SERVICE INFO – INA 0187

Αλλαγή σε ελαστικό ιμάντα τύπου Poly-V

Ο τεντωτήρας 531 0503 10 δεν απαιτείται πλέον

Κινητήρας: F1AE

Εικόνα 1: Διάταξη εξωτερικού ιμάντα, μέχρι τον Αρ. κινητήρα 0113089, με τεντωτήρα

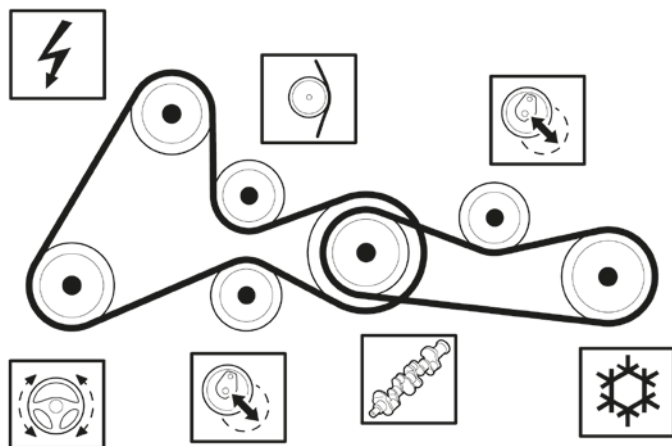
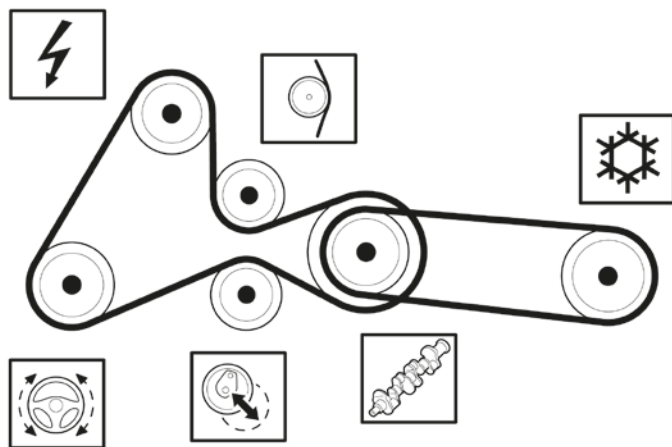
Για το σύστημα μετάδοσης κίνησης των βοηθητικών συστημάτων και του συμπιεστή του κλιματισμού, οι κατασκευαστές που αναφέρονται παραπάνω, χρησιμοποιούν πλέον ελαστικό ιμάντα Poly-V, ξεκινώντας από τον Αρ. κινητήρα 0113090. Αυτό εξαλείφει την ανάγκη χρήσης του τεντωτήρα που είχε προηγουμένως απαιτηθεί με τον συμβατικό ιμάντα Poly-V.

Οι κινητήρες μέχρι τον αριθμό 0113089, μπορούν επίσης να εξοπλιστούν με τον ελαστικό ιμάντα Poly-V FB4EPK903 κατά την προληπτική συντήρηση. Αυτό, εξαλείφει επίσης την ανάγκη για τον τεντωτήρα.

Ο ελαστικός ιμάντας Poly-V, πληροί όλες τις τεχνικές προδιαγραφές, χωρίς περιορισμούς και μπορεί επίσης να εγκατασταθεί με ασφάλεια σε κινητήρες μέχρι τον αριθμό 0113089. Μόλις ο κινητήρας μετατραπεί σε διάταξη που φέρει ελαστικό ιμάντα τύπου Poly-V, δεν μπορεί πλέον να εγκατασταθεί τεντωτήρας, σε καμία περίπτωση.

Εικόνα 2: Διάταξη εξωτερικού ιμάντα, από τον Αρ. κινητήρα 0113090 με ελαστικό ιμάντα Poly-V
